**Verslag huishoudelijke elektrische installatie op laagspanning en zeer lage spanning****Algemeen:**

Referentie: 007-20260423-03	Datum controle: 23/04/2026
Keurder: 007

Eigenaar: Lutgens Petrus	EAN-code: 541449200004425424
Adres installatie: Stationsstraat 116, 3620 - Lanaken	Nummer teller(s): 31947234
Distributienetbeheerder installatie: Fluvius	
Datum uitvoering installatie:	☐ Vóór 01/10/1981 ☒ Tussen 01/10/1981 en 01/06/2020 ☐ Vanaf 01/06/2020
Type:	☒ Wooneenheid ☐ Niet-huishoudelijk ☐ PV ☐ Batterij ☐ Laadpaal

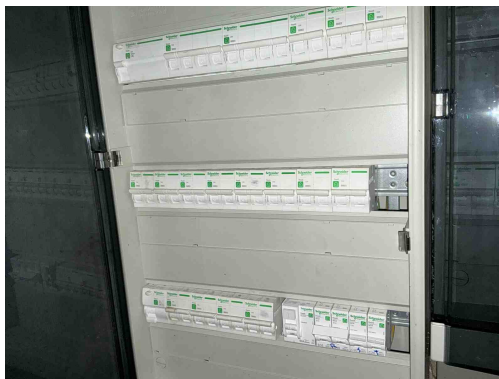
B17 - De voedingsspanning is niet op elk bord vermeld (Boek 1: 3.1.3.3).
Opmerking: Oa elk bord

B26 - Het elektrisch bord kon niet gedemonteerd worden (Boek 1: 5.3.5.1).
Opmerking: Versperd door materiaal (vuilzakken)

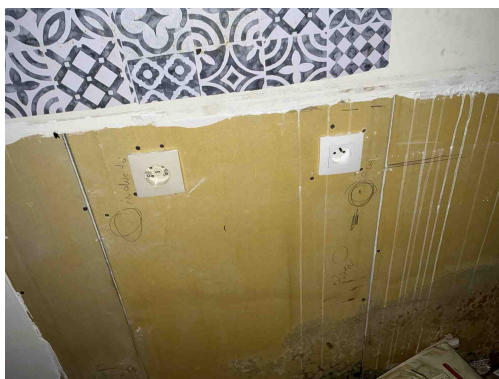
B17 - De voedingsspanning is niet op elk bord vermeld (Boek 1: 3.1.3.3).
Opmerking: Oa elk bord

B18 - Het volgnummer is niet op elk bord vermeld (Boek 1: 3.1.3.3).
Opmerking: Oa elk bord

B06 - Het elektrisch verdeelbord heeft niet de minimale beschermingsgraad IPXX-B in een gewone ruimte (Boek 1: 4.2.2.3).
Opmerking: Oa bord 2

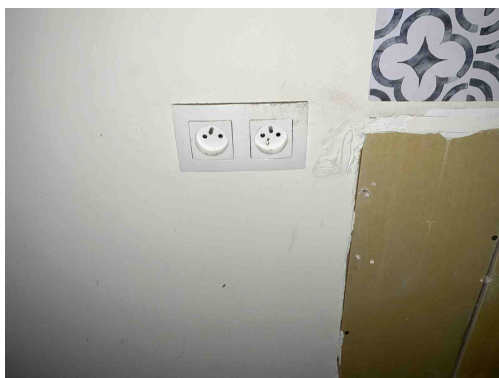
T11 - De contactdozen waarvan de toegekende stroomsterkte maximaal 16A en de toegekende spanning maximaal 250V bedraagt en niet bedoeld zijn voor de voeding van een of meerdere verbruikstoestellen voor een specifiek doel en niet geplaatst zijn in of op schakel- en verdeelborden, beschikken niet of IPXX-D (incl. gemeenschappelijke delen residentieel geheel) (Boek 1: 4.2.2.3/5.3.5.2).

Opmerking: Oa badkamer, woonkamer

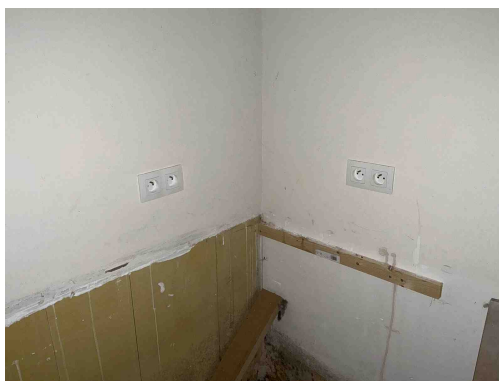
T11 - De contactdozen waarvan de toegekende stroomsterkte maximaal 16A en de toegekende spanning maximaal 250V bedraagt en niet bedoeld zijn voor de voeding van een of meerdere verbruikstoestellen voor een specifiek doel en niet geplaatst zijn in of op schakel- en verdeelborden, beschikken niet of IPXX-D (incl. gemeenschappelijke delen residentieel geheel) (Boek 1: 4.2.2.3/5.3.5.2).

Opmerking: Oa badkamer, woonkamer

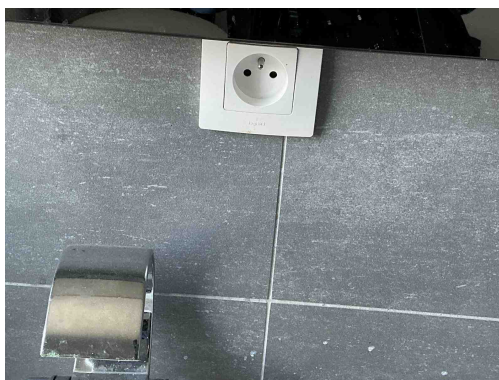
T11 - De contactdozen waarvan de toegekende stroomsterkte maximaal 16A en de toegekende spanning maximaal 250V bedraagt en niet bedoeld zijn voor de voeding van een of meerdere verbruikstoestellen voor een specifiek doel en niet geplaatst zijn in of op schakel- en verdeelborden, beschikken niet of IPXX-D (incl. gemeenschappelijke delen residentieel geheel) (Boek 1: 4.2.2.3/5.3.5.2).

Opmerking: Oa badkamer, woonkamer

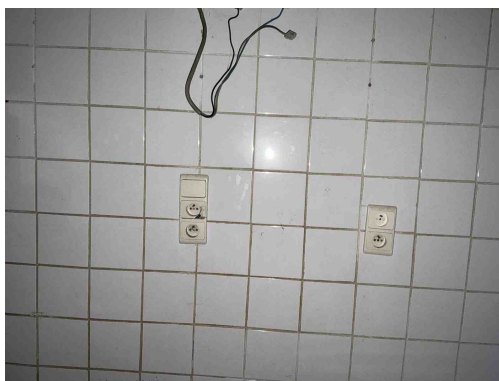
T11 - De contactdozen waarvan de toegekende stroomsterkte maximaal 16A en de toegekende spanning maximaal 250V bedraagt en niet bedoeld zijn voor de voeding van een of meerdere verbruikstoestellen voor een specifiek doel en niet geplaatst zijn in of op schakel- en verdeelborden, beschikken niet of IPXX-D (incl. gemeenschappelijke delen residentieel geheel) (Boek 1: 4.2.2.3/5.3.5.2).

Opmerking: Oa badkamer, woonkamer

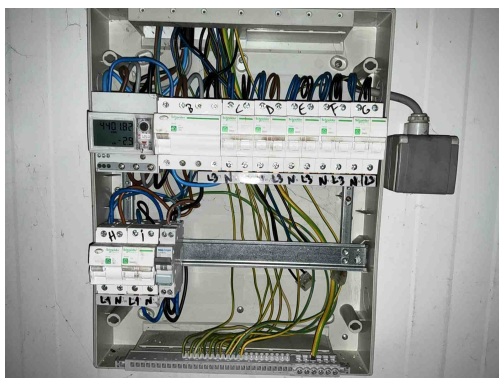
T09 - Bepaalde contactdozen en/of schakelaars zijn beschadigd (Boek 1: 1.4.1.3).
Opmerking: Oa ruimte richting hal

C26 - De verbindingen zijn niet gebeurd in borden, in aftakdozen, aan de klemmen van contactdozen, schakelaars of in de verlichtingstoestellen (Boek 1: 5.2.6.1).
Opmerking: Oa ruimte richting hal

C21 - Het gebruik van geleiders van het type VOB, zonder bijkomende afscherming is niet toegestaan (Boek 1: 5.2.9.6).
Opmerking: Oa ruimte richting hal

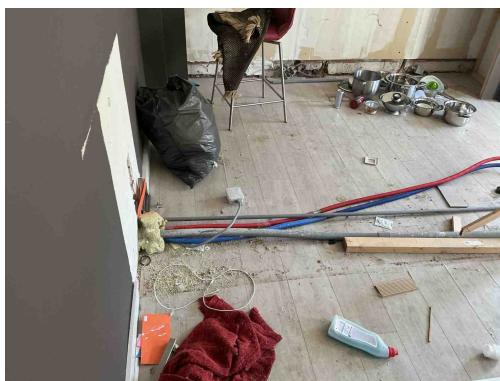
T21 - Het elektrisch materieel is niet geplaatst volgens de voorschriften van de fabrikant/ regels van goed vakmanschap . (Boek 1: 1.4.1.3)
Opmerking: Oa Ophangvijzen bord 3, aftakdoos 1ste verdiep

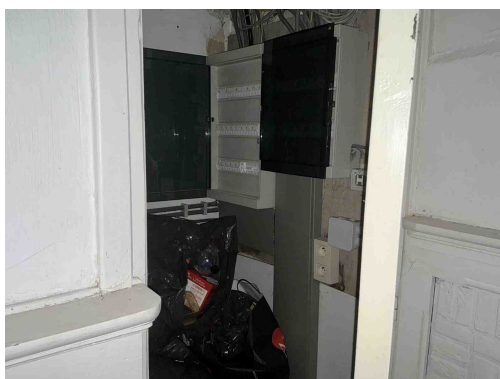
T21 - Het elektrisch materieel is niet geplaatst volgens de voorschriften van de fabrikant/ regels van goed vakmanschap . (Boek 1: 1.4.1.3)

Opmerking: Oa Ophangvijzen bord 3, aftakdoos 1ste verdiep
